ORD. : N° 1143 - B - 414 / ID DOC 1745221

ANT. : Proceso de Enmienda del PRCC.

MAT. : Solicita correcciones al PRCC.

En el marco del Proceso de Enmienda del PRCC, se enumeran a continuación las correcciones que se solicitan por parte de esta Dirección de Obras, que en lo posible, tenga a bien considerar.

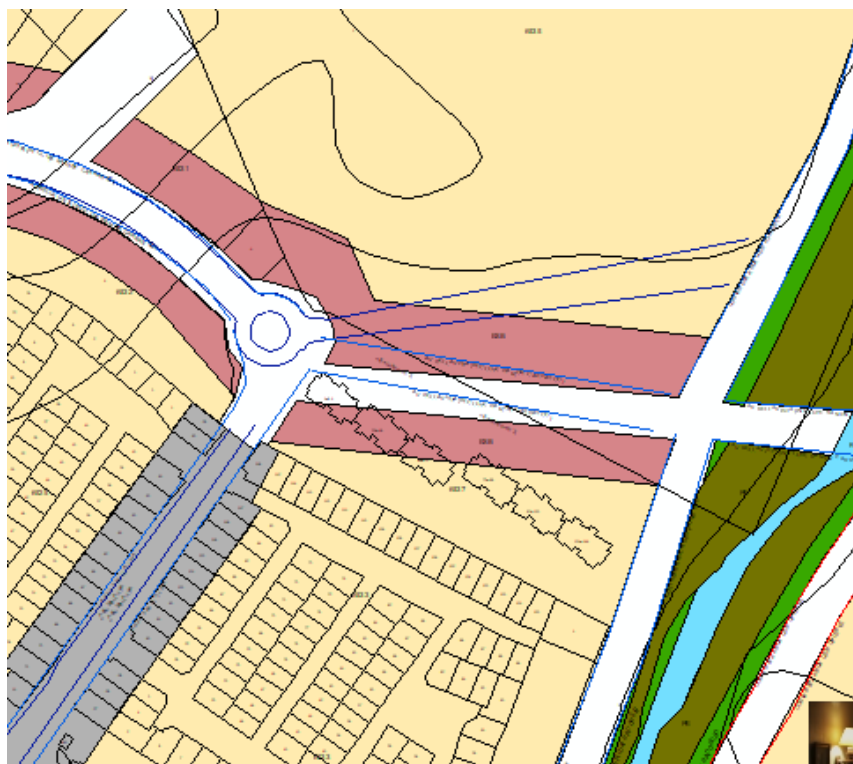
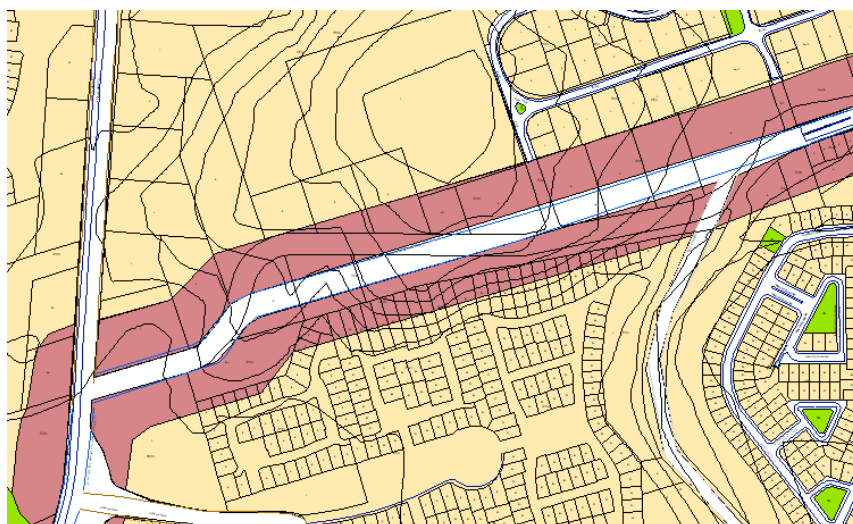
1. Actualizar el trazado Av. Bellavista, según planos de loteos Alto Peumayén (LOT-1/16) y Torreones de Bellavista (N-04/2008): a) en tramo Av. Ramón Carrasco – Cooperativa La Docencia y b) en tramo Rotonda Campos Bellavista – Av. Costanera Poniente. Actualizar plano de vialidad y zonificación.

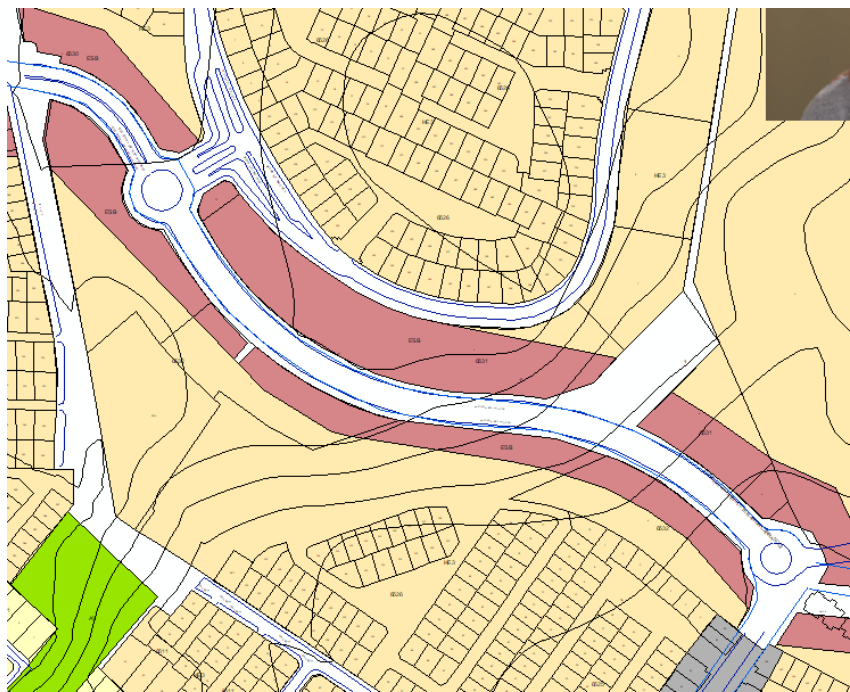
2. Corregir ex corredor CU4d hoy ESB, debieran ser 50 m, según plano de loteo aprobado Torreones de Bellavista (N-04/2008).

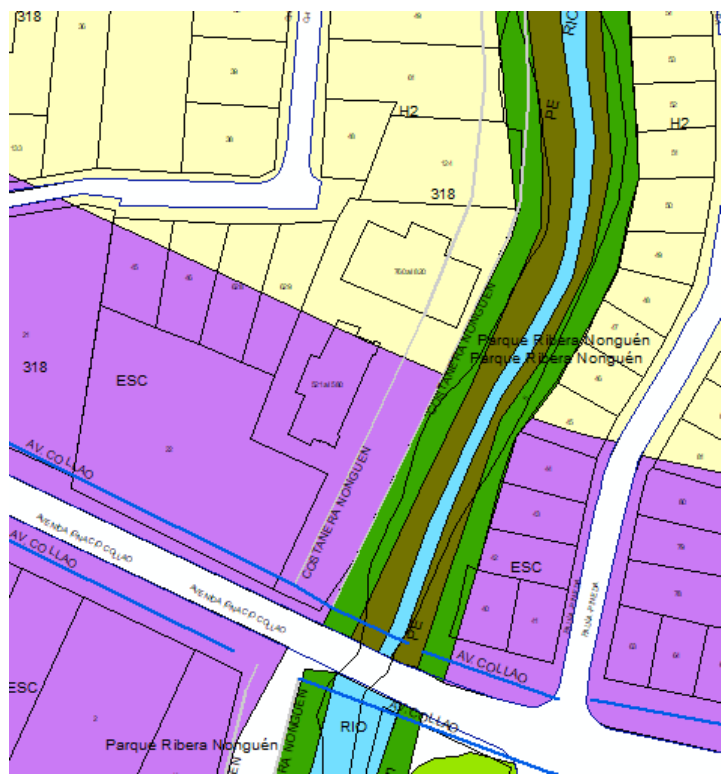
3. Revisar establecer categoría de vía a nudo existente Av. 21 de Mayo/ Av. Jorge Alessandri. Actualizar plano de vialidad y zonificación.

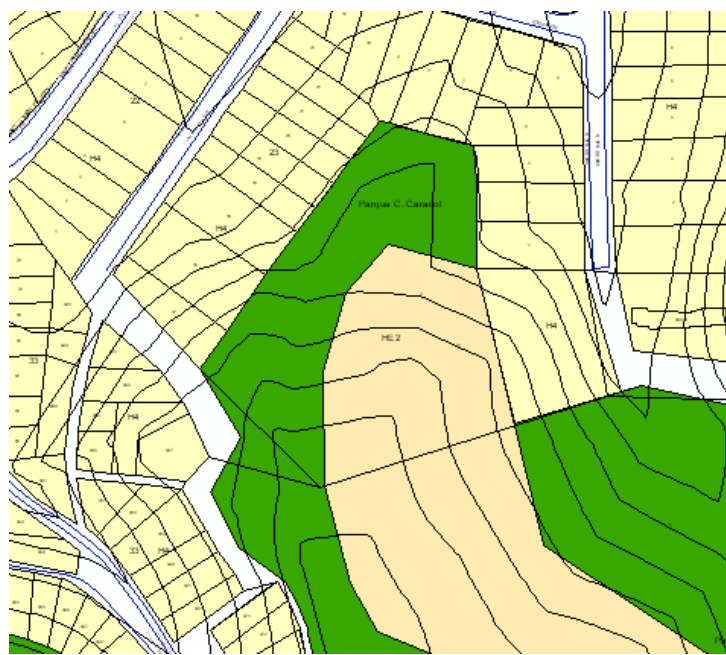
4. Eliminar tramo de vía proyectada Costanera Nonguén que afecta a DUP a edificio. Tramo Av. Collao – Av. Bonilla.

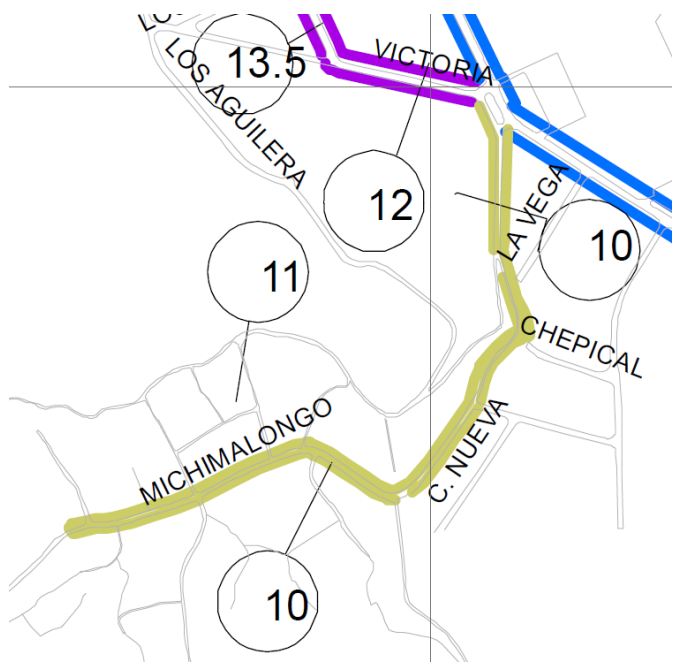
6. Ancho de calle Balmaceda es 10 m existente, y según plano histórico de Población Pedro Aguirre Cerda. El Plano Regulador la establece existente y proyectada en 12 m y categoría local estructurante.

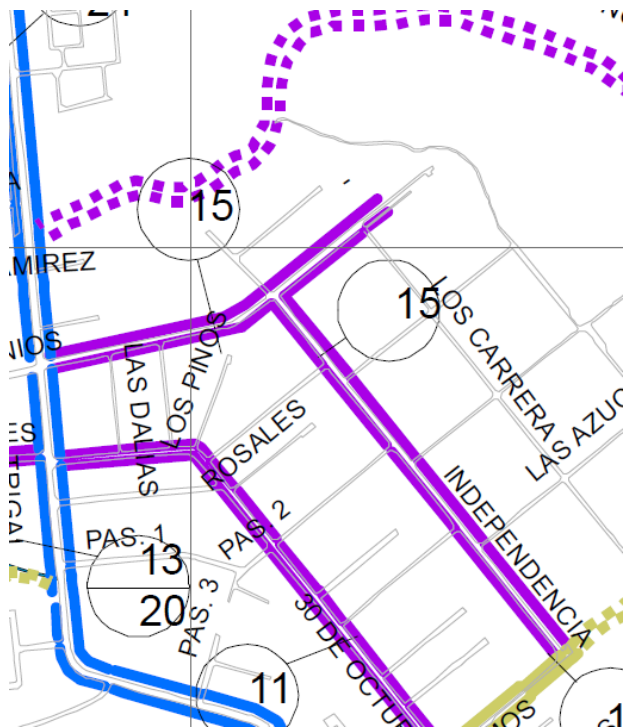
7. Eliminar o modificar vía Michimalonco (El Sauce) local estructurante 10 m existente y no está afecta a DUP. Hay una discordancia. Se propone eliminarla como vía estructurante desde Edmundo Larenas hasta el final de la vía.

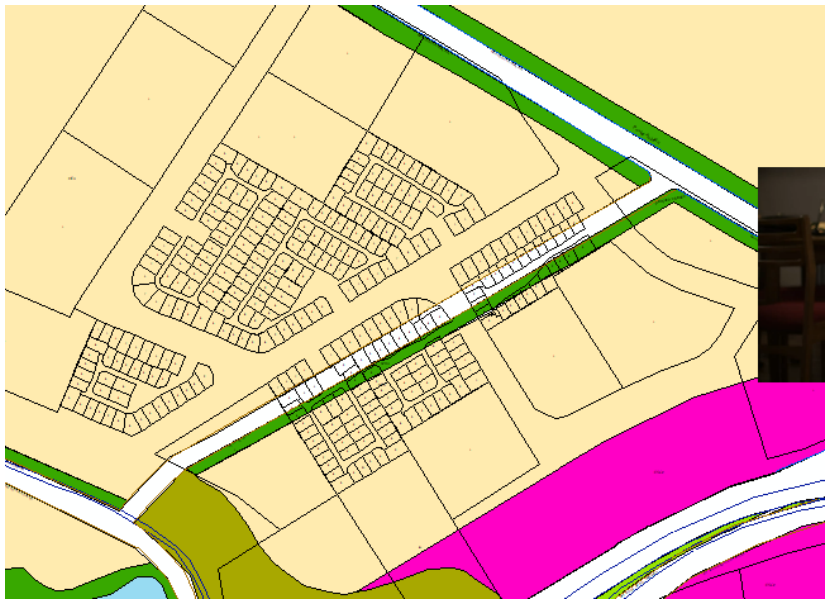
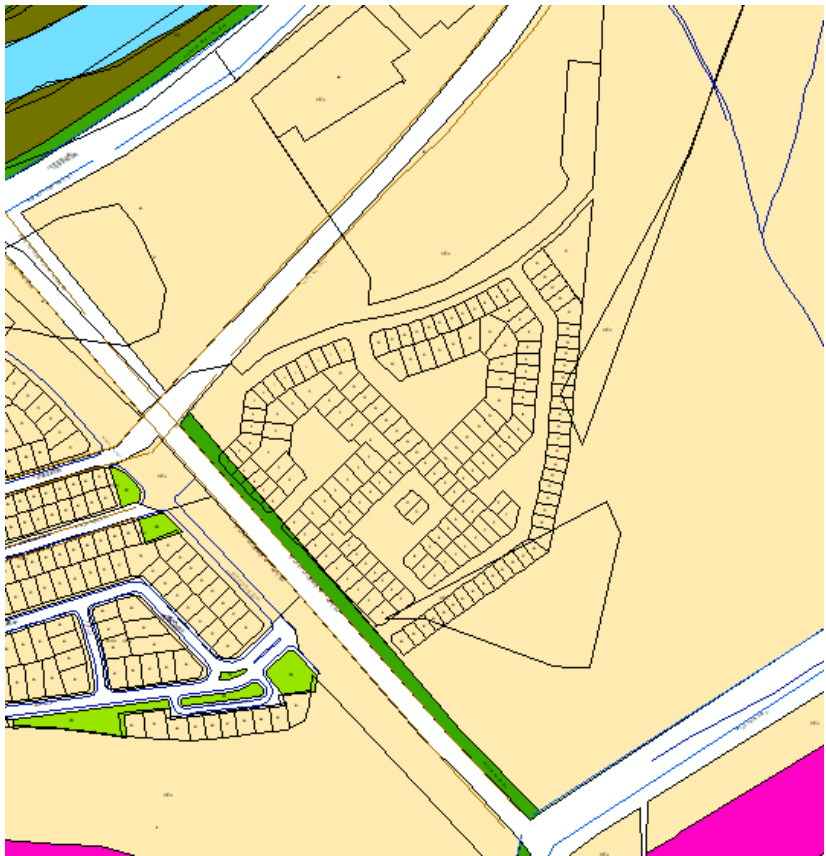
8. Eliminar del plano de vialidad tramo Los Maños, entre Independencia y Los Carrera, sector Villa Valle Nonguén.

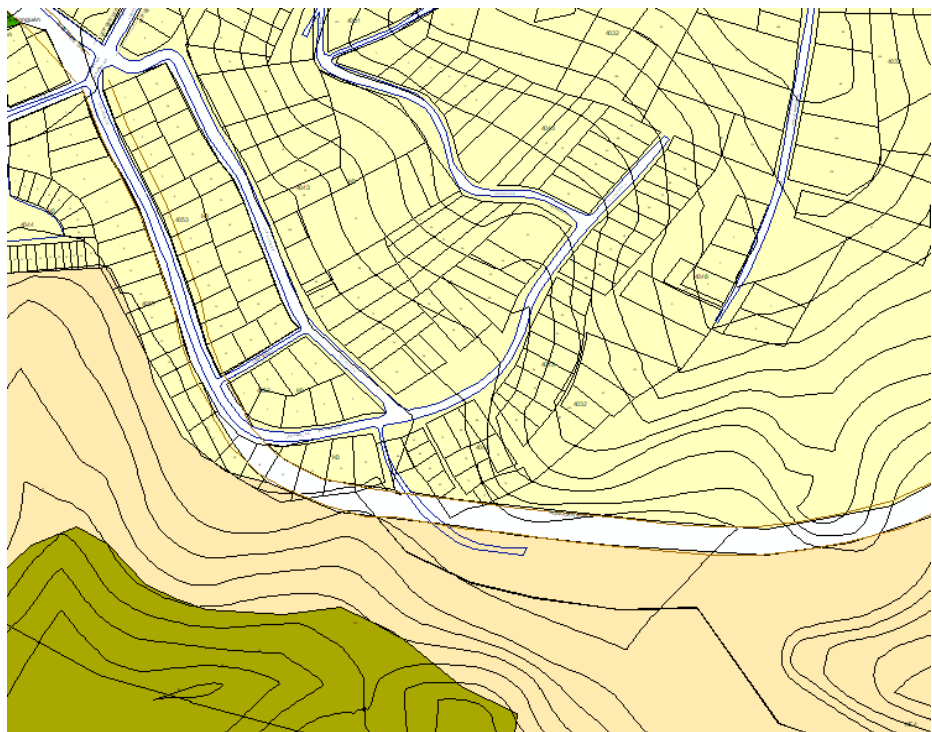
9. Actualizar trazado vial Valle Noble (LOT-1/18) y Fundo Las Ulloas (LOT-1/19), según planos de loteo aprobados.

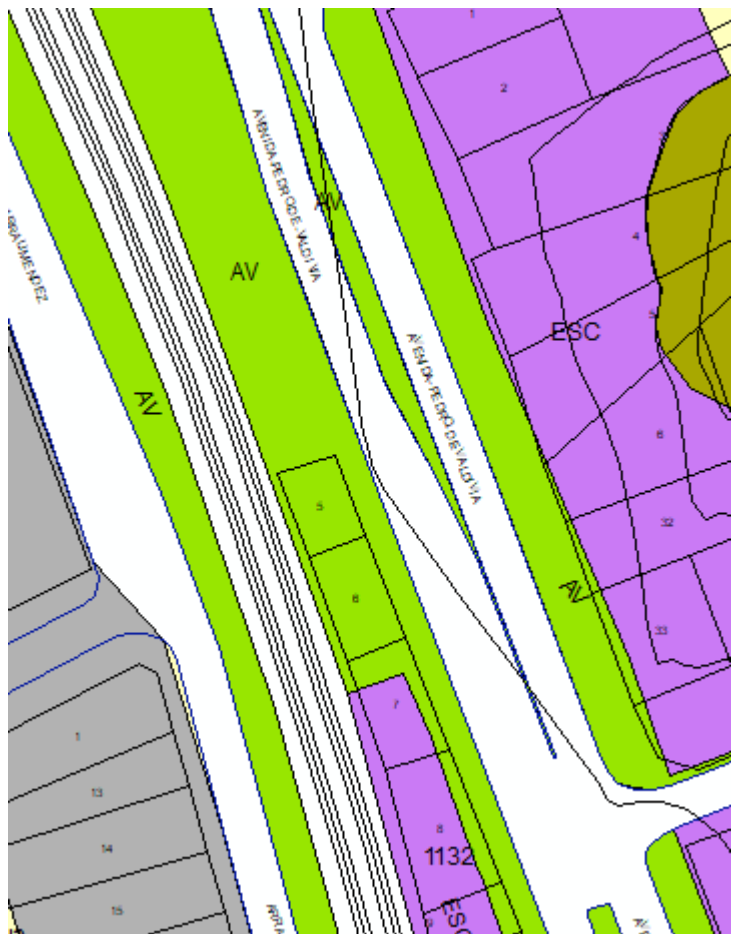
10. Corregir trazado de vía proyectada Nonguén Sur. Se contaría con estudio factibilidad de vía (Asesoría Urbana).
